高速増殖原型炉もんじゅ原子炉施設
廃止措置計画変更認可申請書

五 変更の理由

新検査制度への移行に伴い、施設定期検査に係る事項の削除、品質マネジメントに係る事項の追加等を変更する。

高速増殖原型炉もんじゅ 原子炉施設廃止措置計画変更認可申請書
変更前後比較表

第 11-2 図 第 1 段階の工程

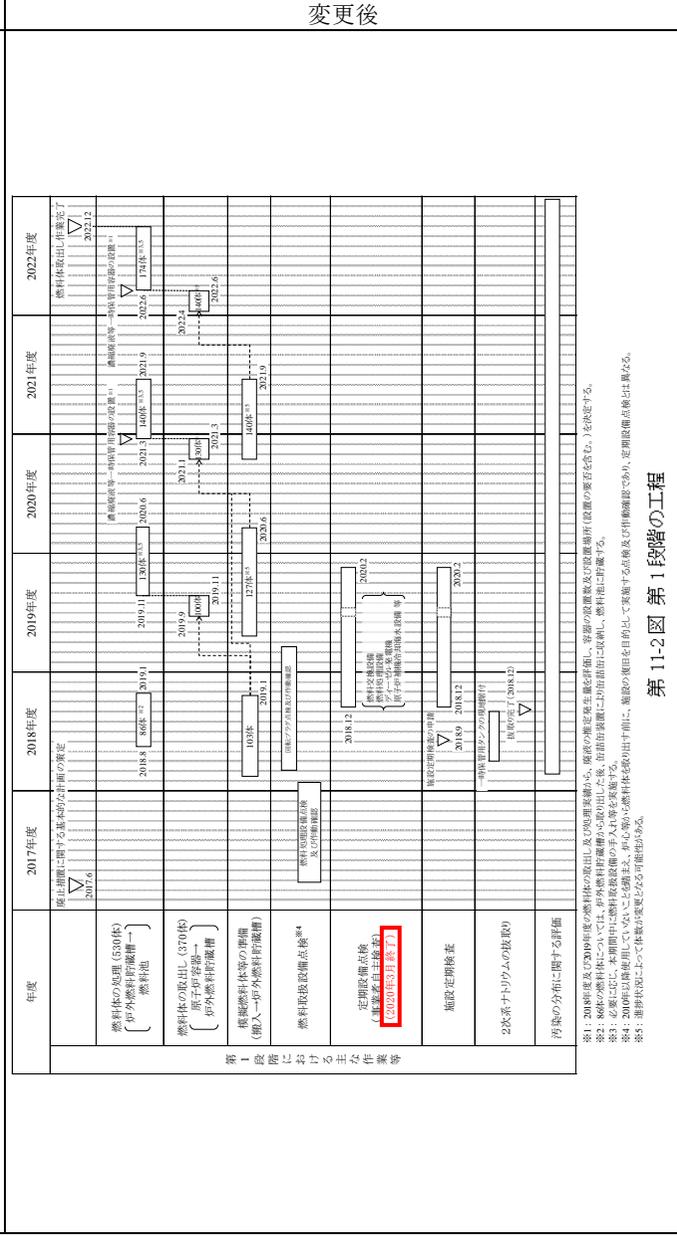
理由
新検査制度への移行に伴う変更(定期事業者検査に関する工程は記載不要のため、工程表から削る)
